上海天功建筑设计有限公司 TIANGONG ARCHITECTURE DESIGN CO.,LTD. SHANGHAI	证编号: A131003353	建设单位 浙江景宁顺锦置业有限公司	审定 王园标	审核 林志清	校对 马建林	项目负责人 林志清	专业负责人 林志清	设计 李鑫	绘图 陈彤	工程项目 4#商业	工程编号 TGJC19-16	图号 建施-05
	工程名称 外舍区块P21-05-1地块（顺生·翡翠湾）一期									图纸名称 一层平面图	设计阶段 施工图	版测 02
											出图比例 1:100	日期 2019.10

根据业主要求,4#商业用房一、二层平面作局部变更:

证编号: A131003353 上海天功建筑设计有限公司 TIANGONG ARCHITECTURE DESIGN CO.,LTD. SHANGHAI	建设单位 浙江景宁顺锦置业有限公司	审 定	王国标	项目负责人	林志清	林志明	工程项目	4#商业	工程编号	TGJC19-16	图 号	联系单-05A
		审 核	林志清	专业负责人	林志清	林志明			设计专业	建筑	版 次	01
		校 对	马建林	设 计	李鑫	李鑫	图纸名称	一层平面图	设计阶段	施工图	日 期	2021.05
				绘 图	陈彤	陈彤			出图比例	1:100

一层平面图 1:100

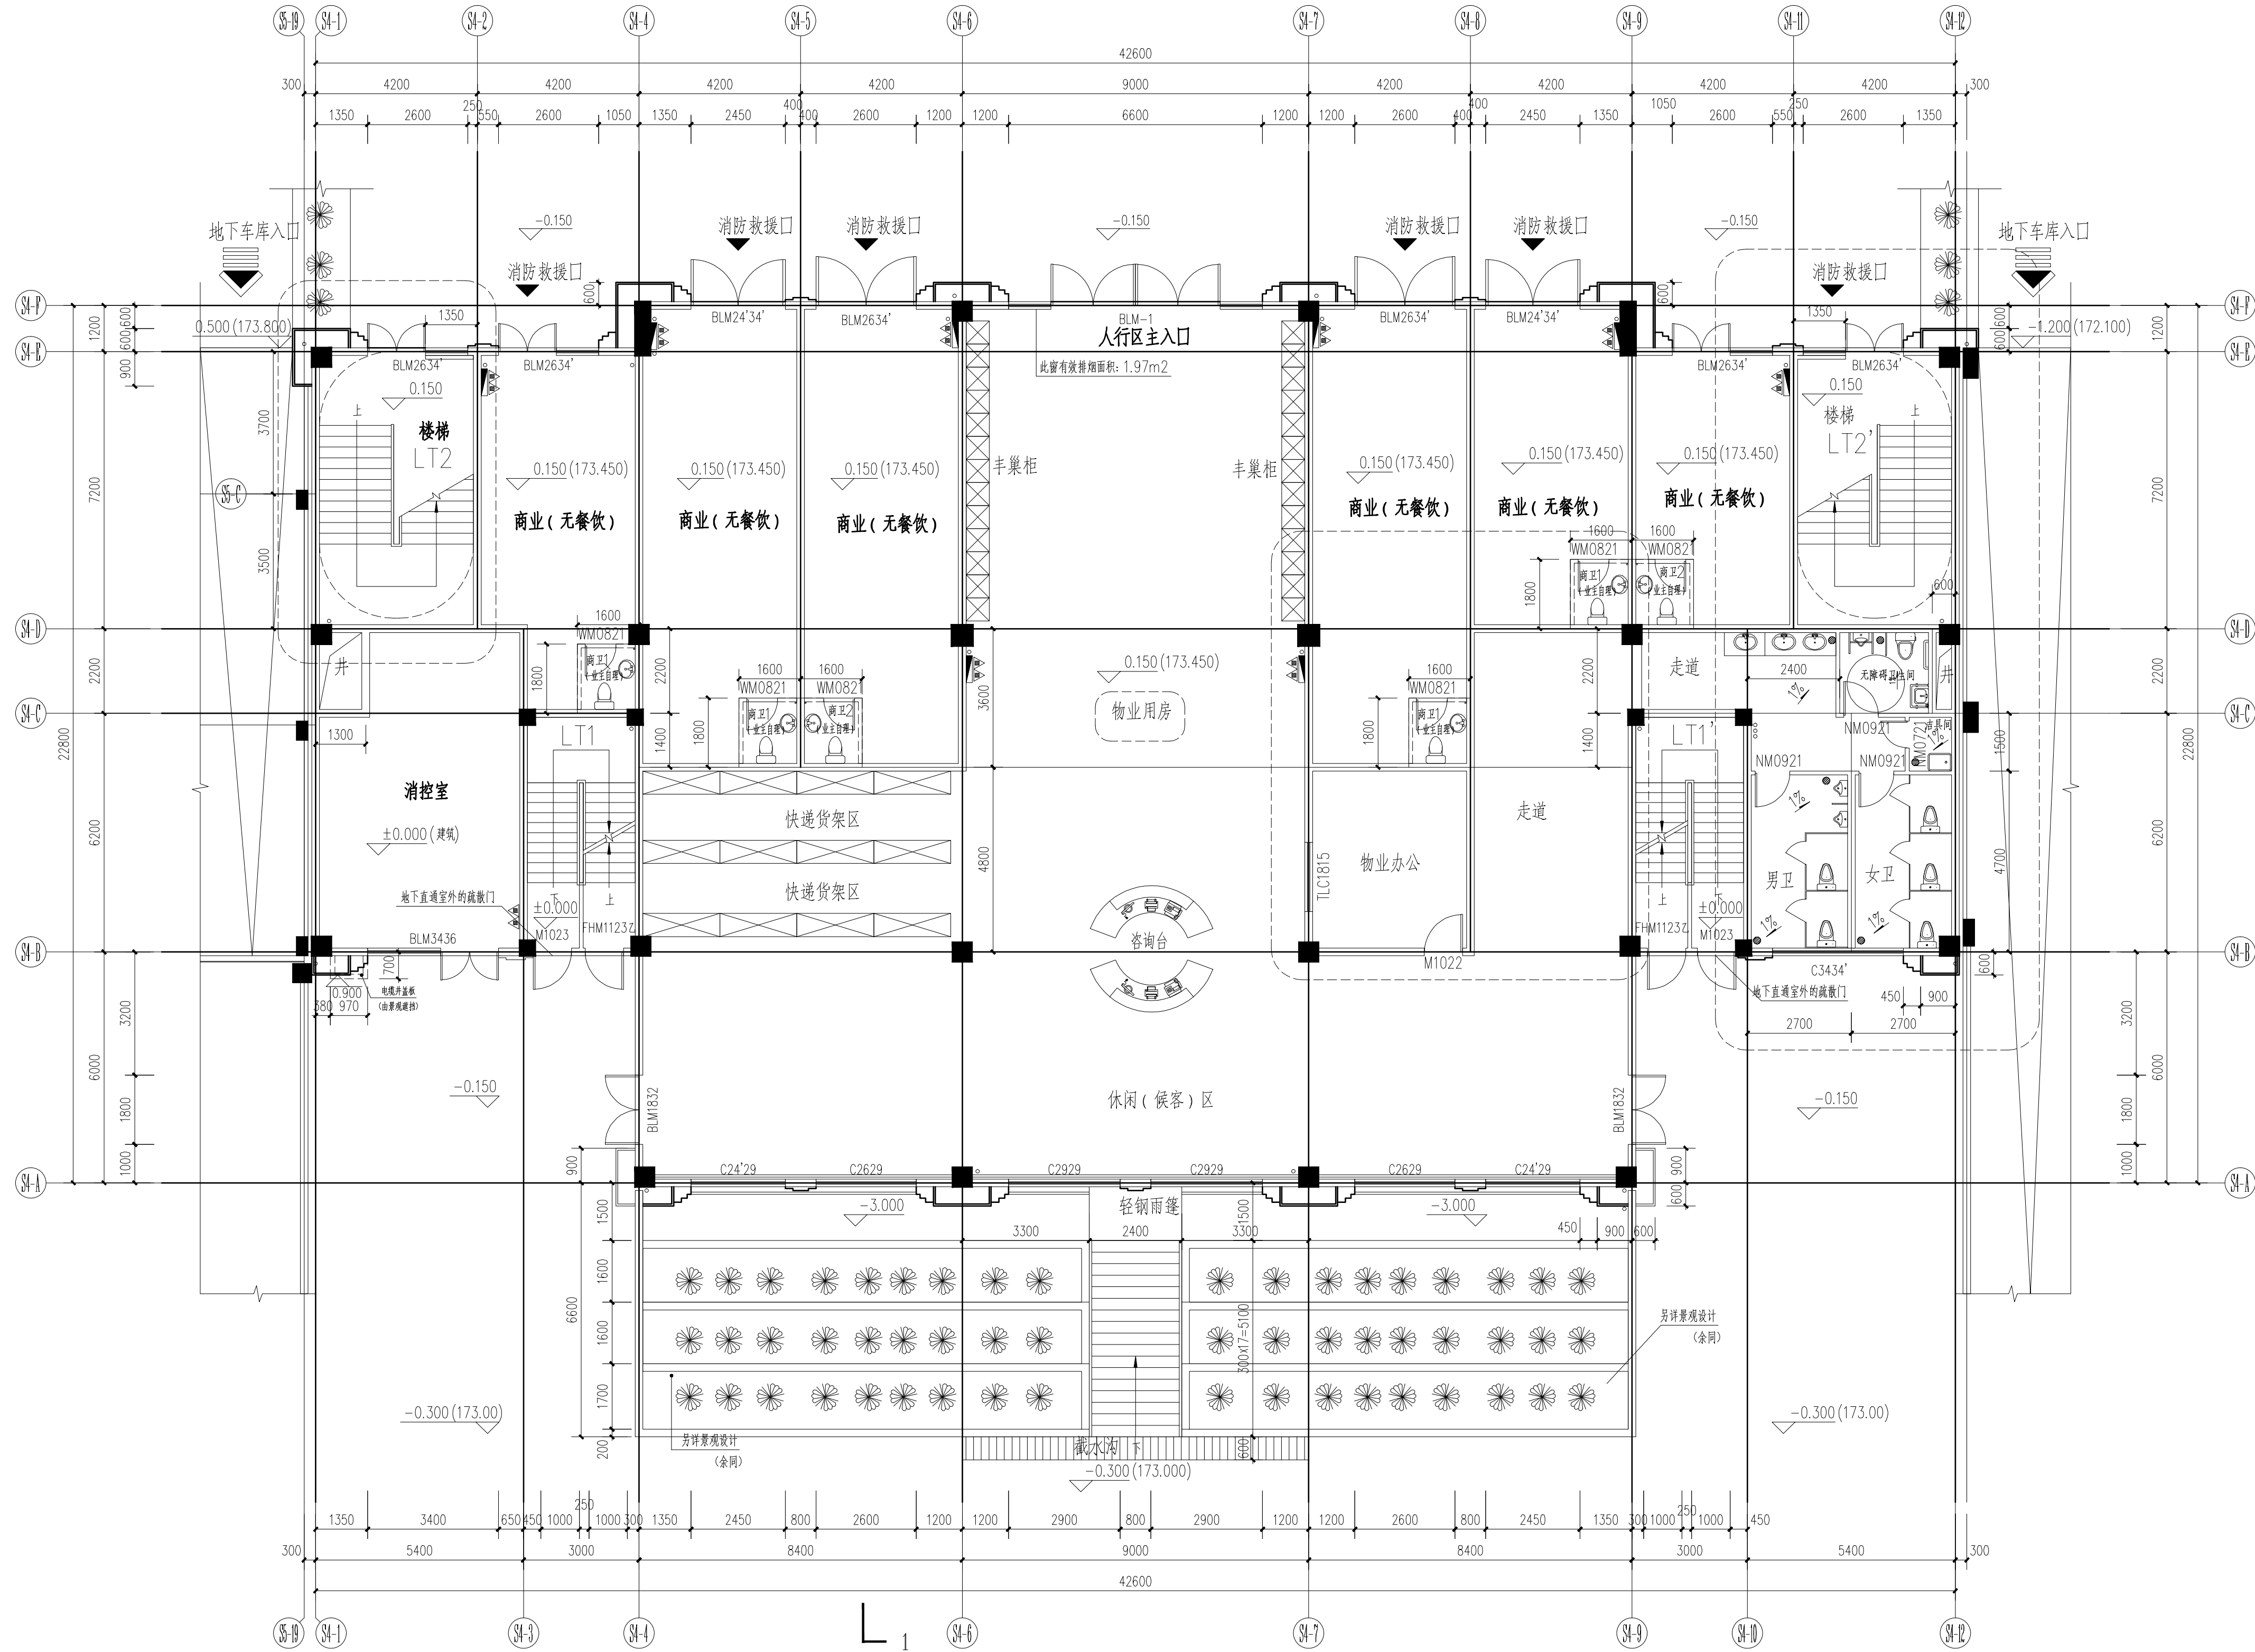
- 1、一层商业入口门厅商业用房改作物业用房;(S4-1)~(S4-2)、(S4-11)~(S4-12)交(S4-1)间商业改为楼梯。
- 2、一层局部商业改为物业办公、走道或公共卫生间,具体详见一层平面图。
- 3、二层(S4-11)~(S4-1)轴间物业用房改为商业配套用房,物业用区块增加分隔墙体,具体详见二层平面图。
